1#楼一层平面图 变更前

1#楼一层平面图 变更后

7#楼十七层平面图 变更后

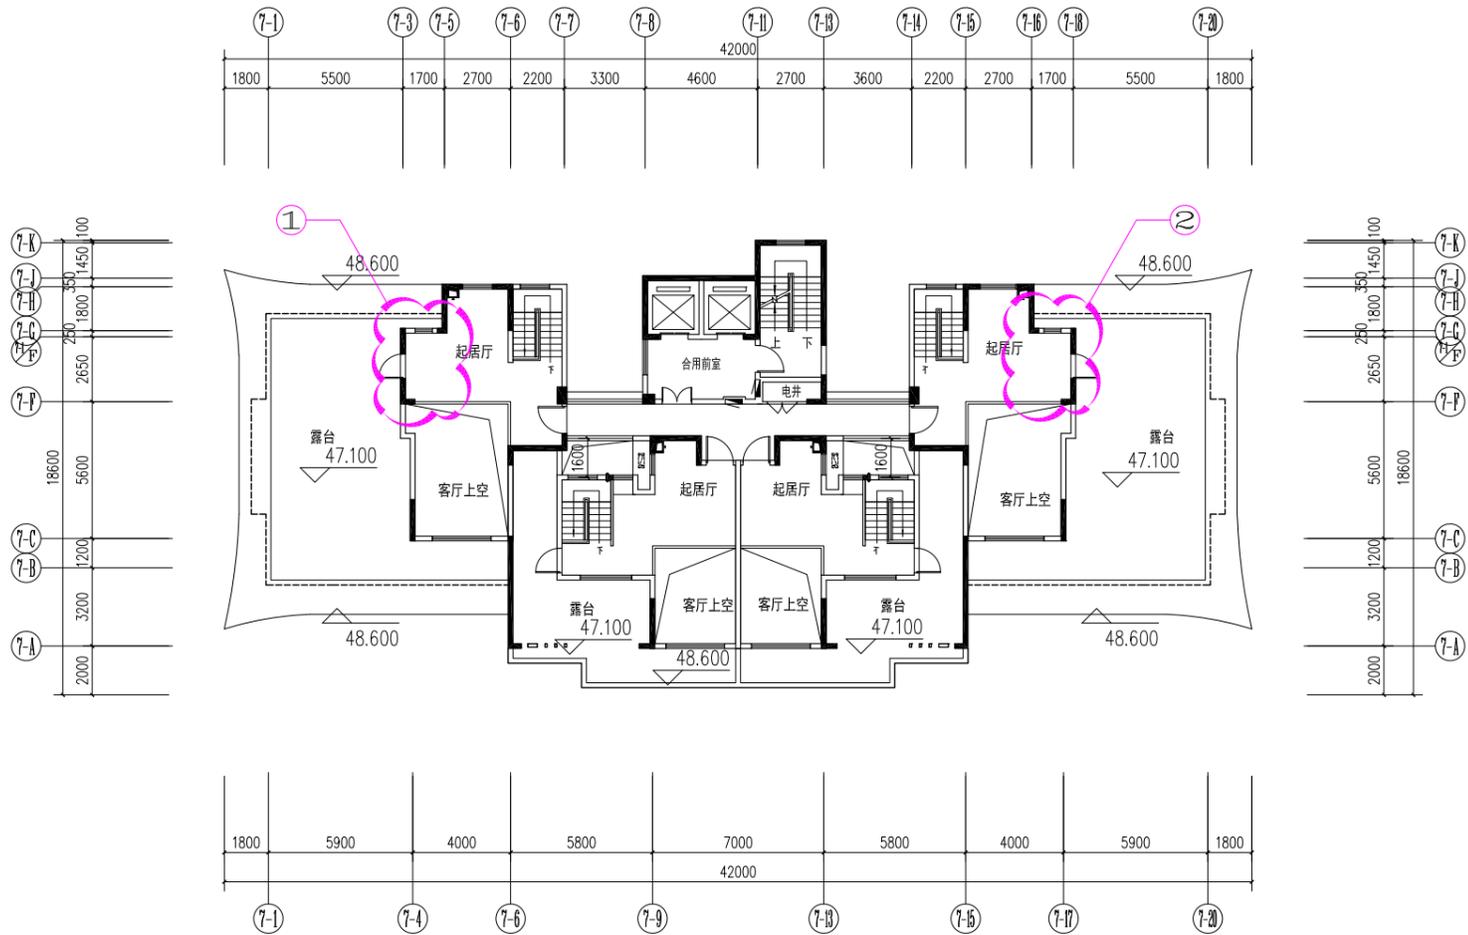
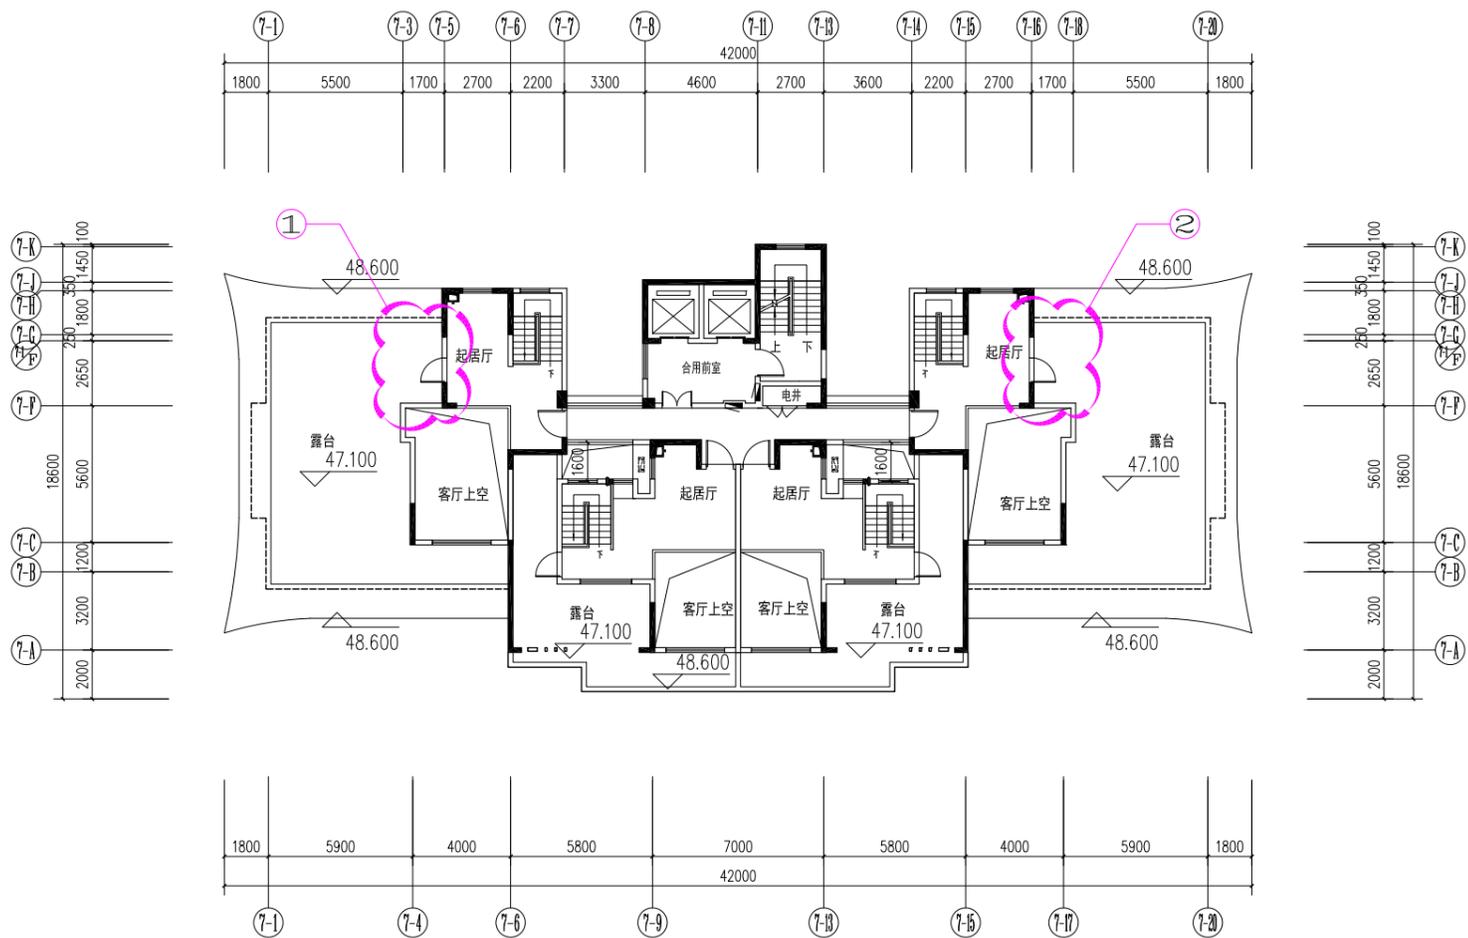
1: 7-3轴交7-F~7-G轴墙体往7-20轴方向位移1.7m

2: 7-18轴交7-F~7-G轴墙体往7-1轴方向位移1.7m

11#楼一层平面图 变更后

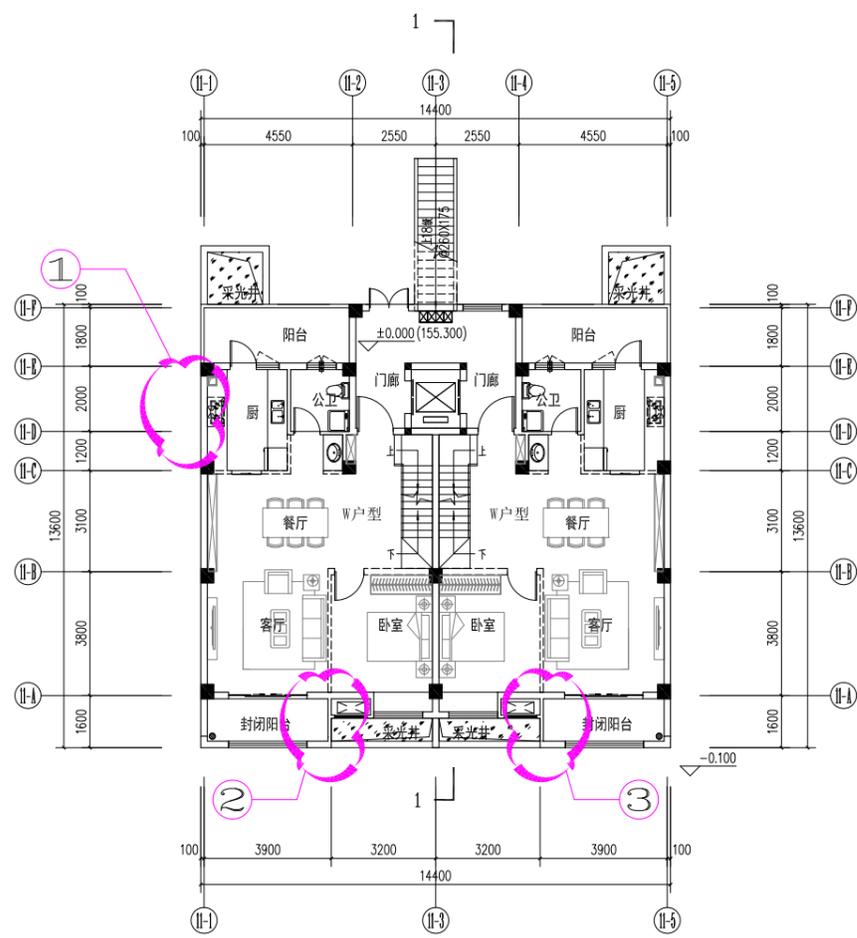
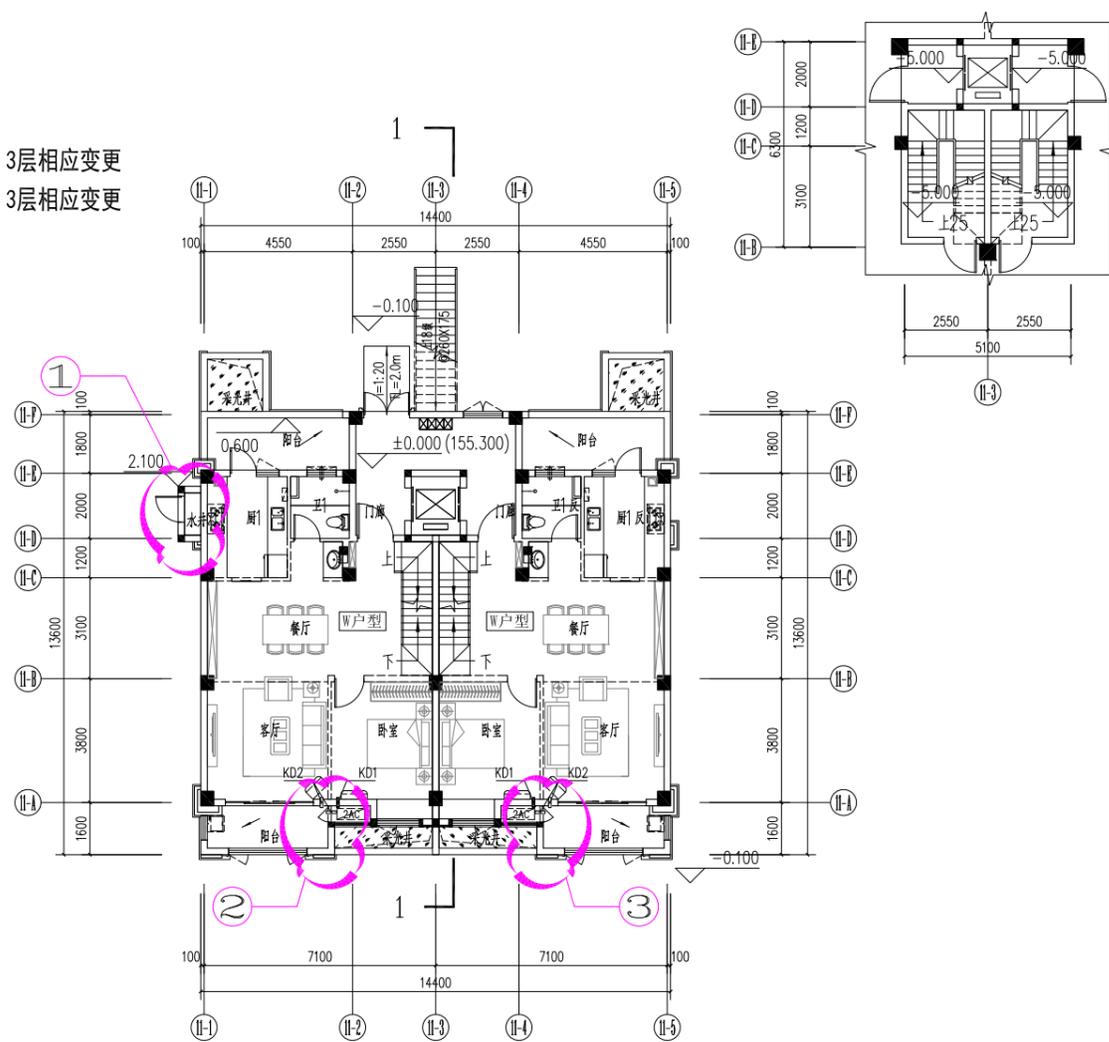
- 1:11-1交11-E~11-D轴增设水井
- 2:11-A交11-1~11-2轴封闭阳台局部墙体增厚0.1m, 3层相应变更
- 3:11-A交11-4~11-5轴封闭阳台局部墙体增厚0.1m, 3层相应变更

地下室一层平面图 (沿长安路为二层)

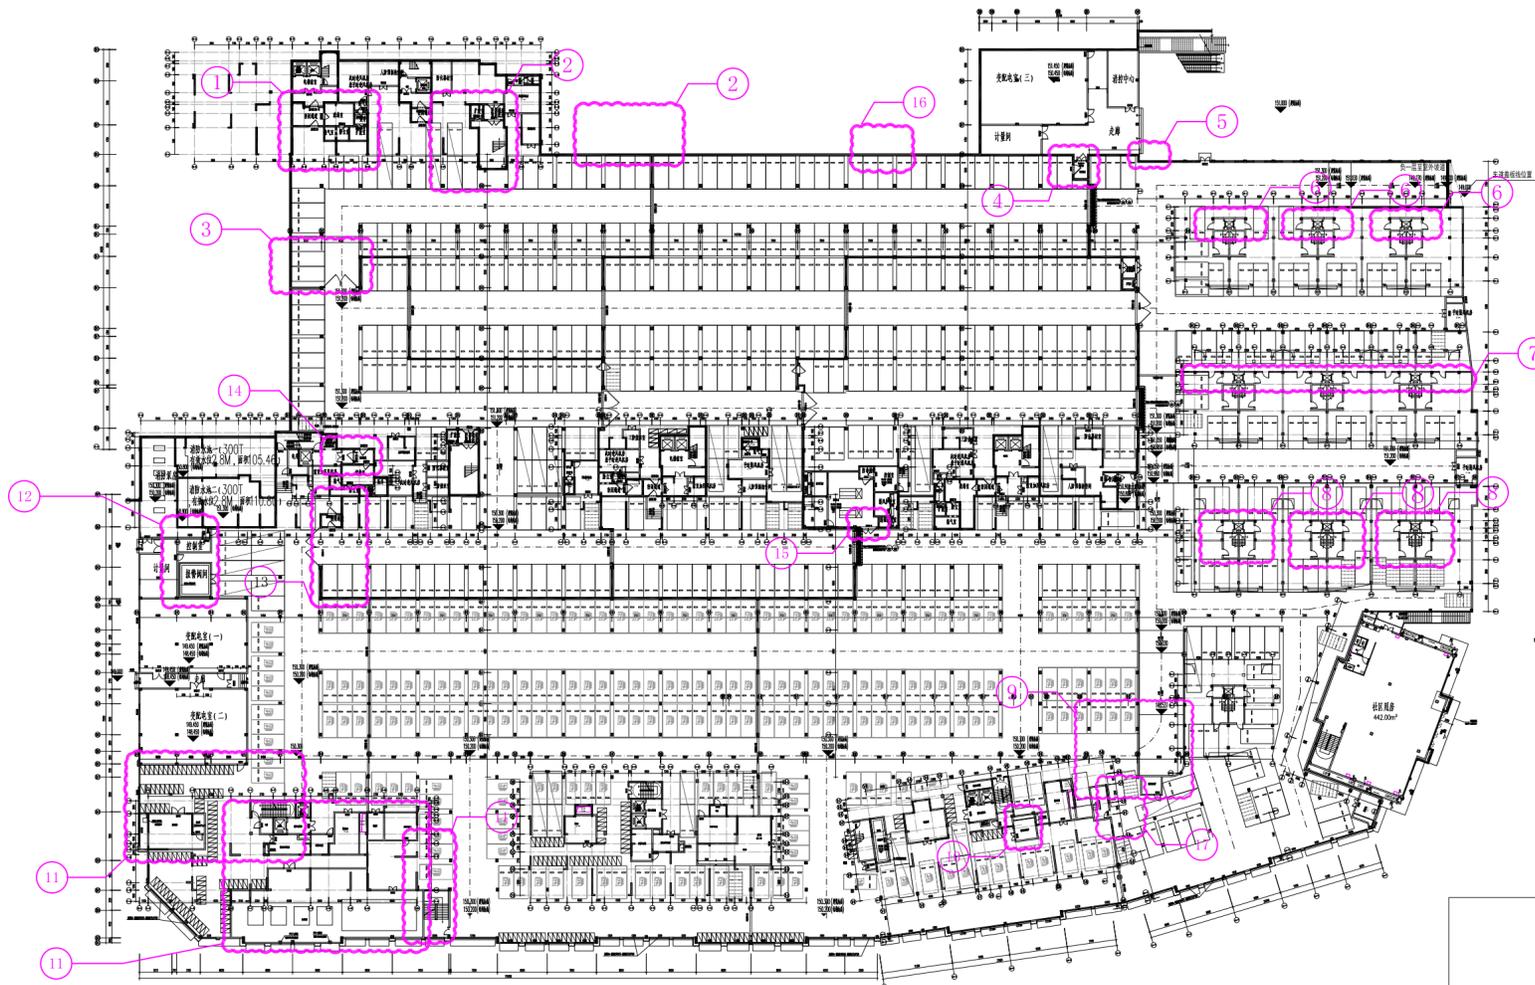
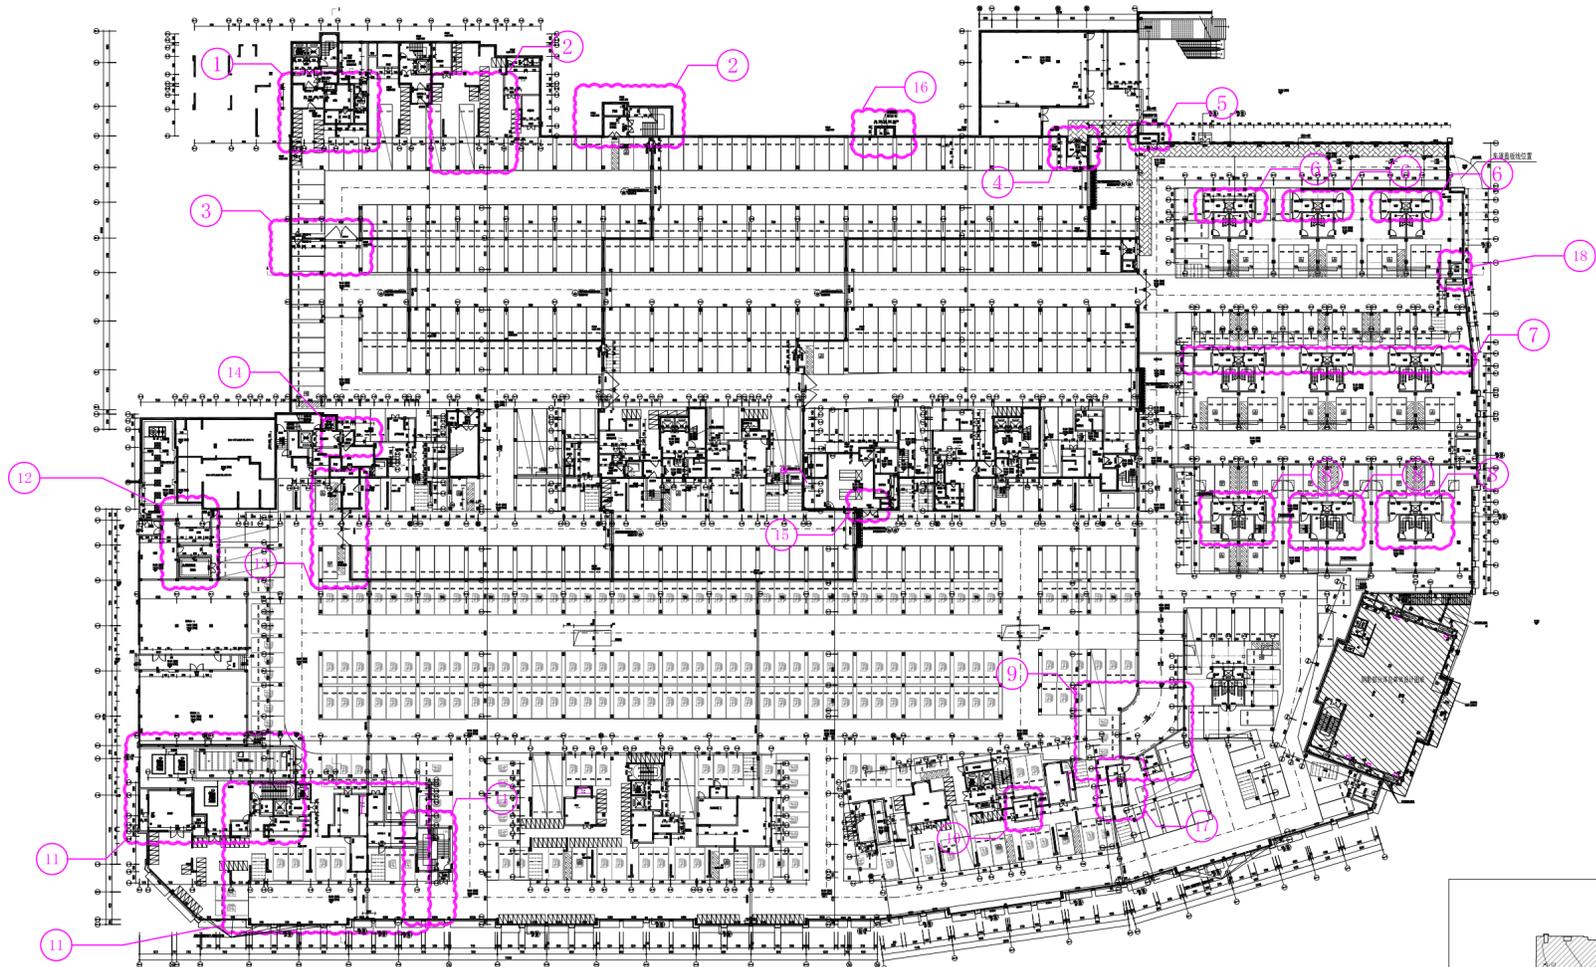
1. 8#楼人防区进风口调整。
2. 8#楼人防主要出入口由8-19轴移至D2-12轴, 相对柱网及平面调整。
3. 此处人防墙调整D2-I至D2-J轴交D2-1轴至D2-3轴。
4. D2-23轴D2-N轴人防主要出入口调整。
5. D2-24轴交D6-G轴增加车库配电间5。
6. 多层地下室的电梯厅扩大, 相应平面调整。
7. 13-D轴至13-E轴防火墙调整。
8. 12#楼对应地下室高差部分平面调整。

9. D1-J交1/D1-36轴至D1-38轴处坡道及车库上一层平面调整。此处贴临车道的车库配电间位置调整。
10. 3#楼的前室加压机房扩大。
11. 1#楼底部的生活泵房移位, 详对应设备用房调整, 直通地面的楼梯位置更改。平面优化完善。此区域局部柱网调整与对应下层店面柱网一致。
12. 消防泵房的控制室调整, 报警阀间及计量间相应调整。
13. D1-9至D1-11轴交D1-Q至D1-T轴的人防墙调整。

14. 进入5#楼的人防入口调整。
15. 固定电站的排烟扩散室缩小。
16. 增设外壁式防爆波电缆井。
17. 3-18交3-F轴出地面楼梯由主体投影内调至主体投影外。
18. 此处增加下水井道。
19. 地下室柱网及轴号调整。
20. 1#楼、3#楼、8#楼对应地下室由于局部功能用法调整相应的停车位也调整。本层整体机动车位折算后增加2.1位。

地下室二层平面图 变更后

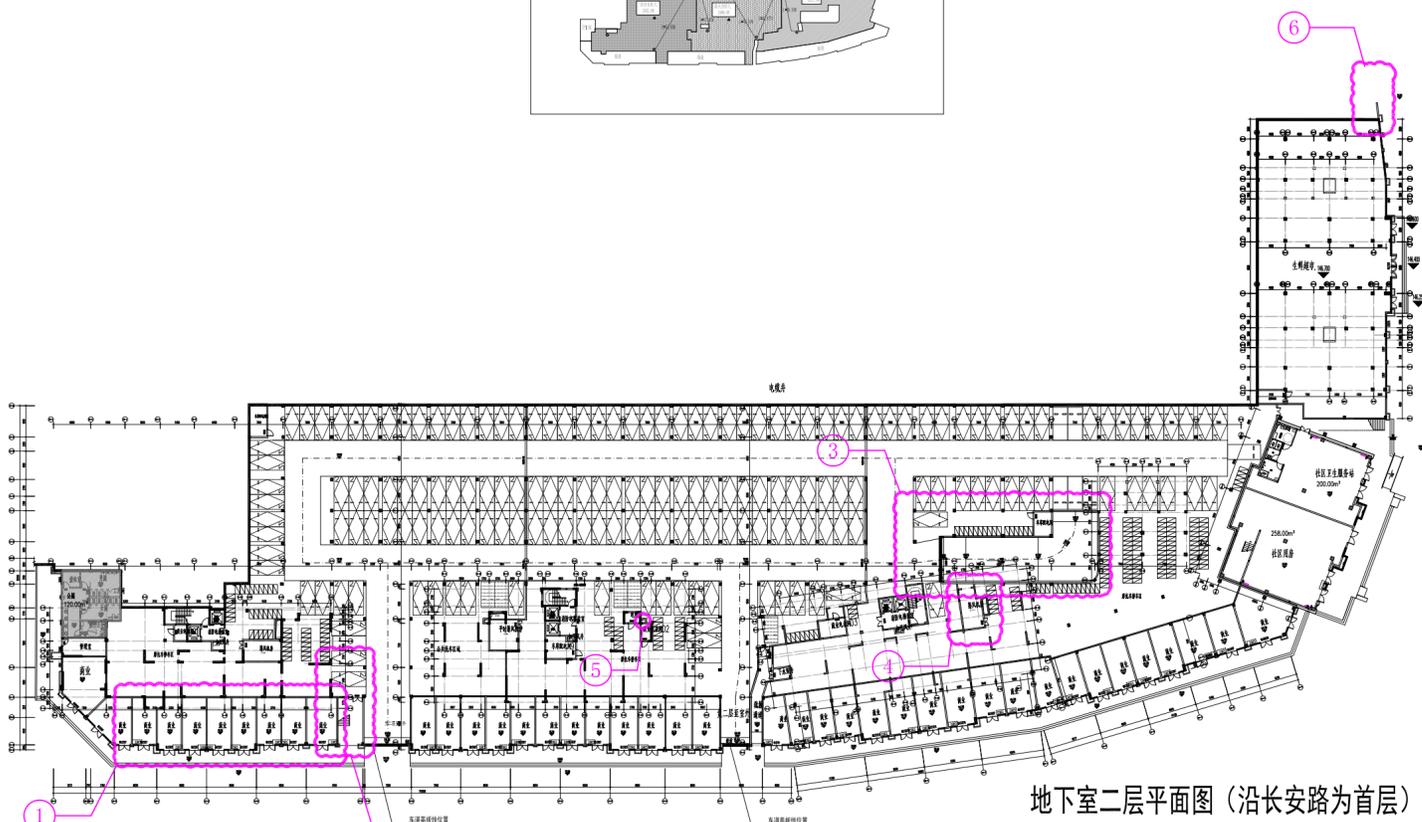
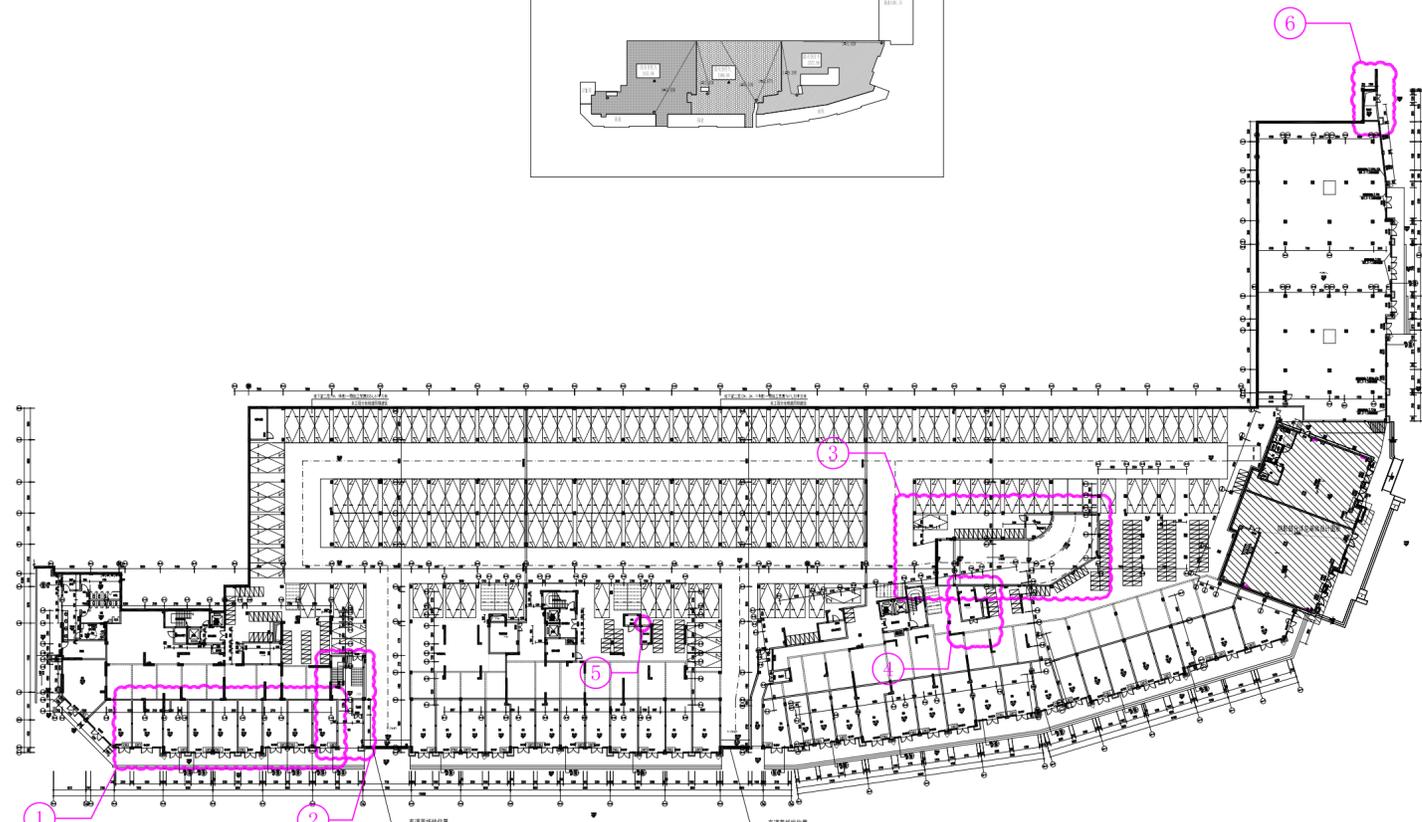
1. 1#楼对应南侧的店面分隔更改。
2. 1#楼东南侧室外梯位置更改。
3. 上负一层楼梯坡道更改, 贴临车道的车库配电间轮廓相应调整。
4. 3-14交3-C轴处排风机房缩小。
5. 2-14交2-F轴处并道删除。
6. 此处增加下水井道。
7. 地下室柱网及轴号调整。
8. 标准车位由8位调整位5位, 微型车位由5位调整位7位, 整体机动车位折算后减少1.6位。
